SAECO INTERNATIONAL GROUP  
Via Torretta 240  
40041 Gaggio Montano (BO)  
Italy  
Telephone: +39 0534 770511

Information Nr: 08/11

**Objet : Insertion d'une protection autour du tube de la pompe sur Xsmall.**

IMAGE 1

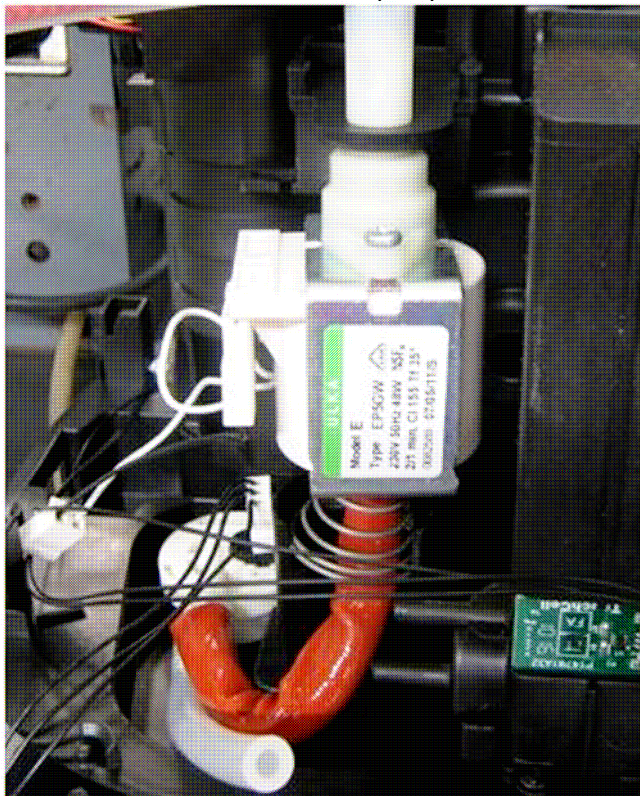
Fuite sous l'appareil du tuyau en silicone de la pompe, endommagé par frottement avec le support plastique.

Le tube de protection rouge (image 1), code pièce 11027130 = [9965 300 68058](#), doit être ajouté autour du tube en silicone de la pompe.
